DIREZIONE GENERALE VALUTAZIONI AMBIENTALI

OGGETTO: [ID_7697] “Ricostruzione dell’elettrodotto a 150 kV “Torrione-Bazzano” in soluzione mista aereo-cavo interrato”

Nota tecnica.

Fig.2 - Carta idrogeologica e del rischio idraulico

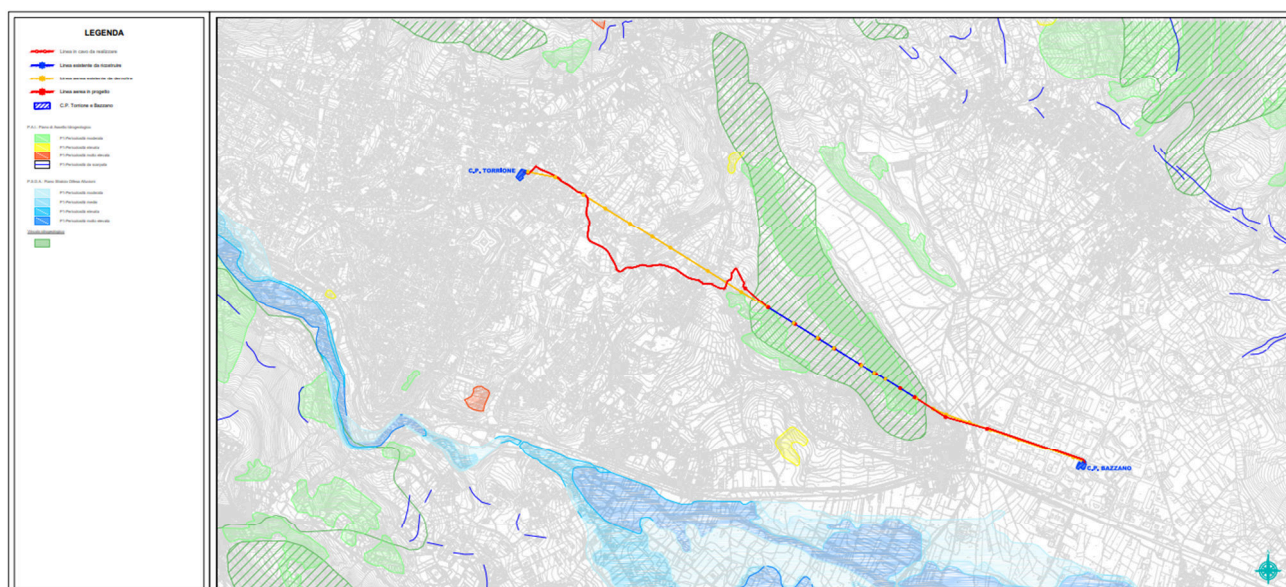
- il SIN³ più vicino all'elettrodotto in progetto e denominato "Bussi sul Tirino", sito nel comune omonimo, è distante circa 50 km dall'area di intervento, pertanto non risulta interferente con il progetto;
- Le aree vincolate più prossime agli interventi in progetto e sottoposte a vincolo idrogeologico con pericolosità P1 – MODERATA, risultano già interessate dal passaggio dell'elettrodotto aereo esistente, maggiormente interessate dal rifacimento dell'elettrodotto aereo rispetto al tratto interrato;
